## 改善箇所説明図

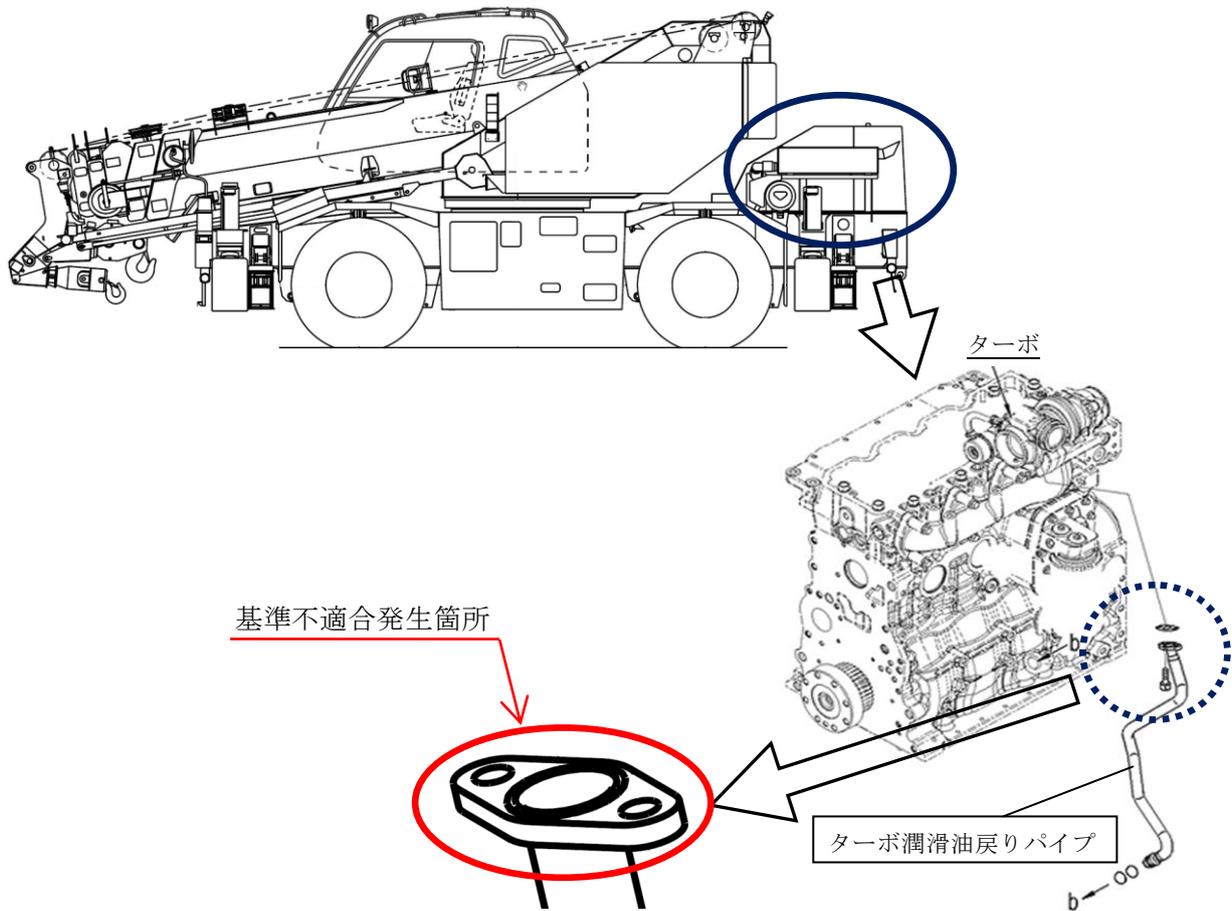
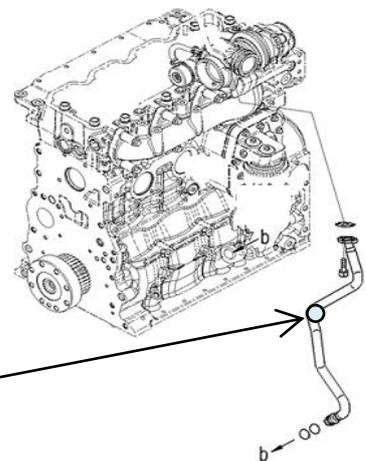
ターボ潤滑油戻りパイプにおいて、取付け部の構造が不適切なため、取付けボルトが緩み、取付け部に微少な隙間が発生する可能性がある。そのため、そのままの状態で使用を続けると、隙間から漏れた潤滑油が排気マニホールドに落ちて、発煙するおそれがある。

全車両、ターボ潤滑油戻りパイプを対策品と交換する。

識別：ターボ潤滑油戻りパイプに白ペイントを塗布し識別する。

白ペイントを塗布する
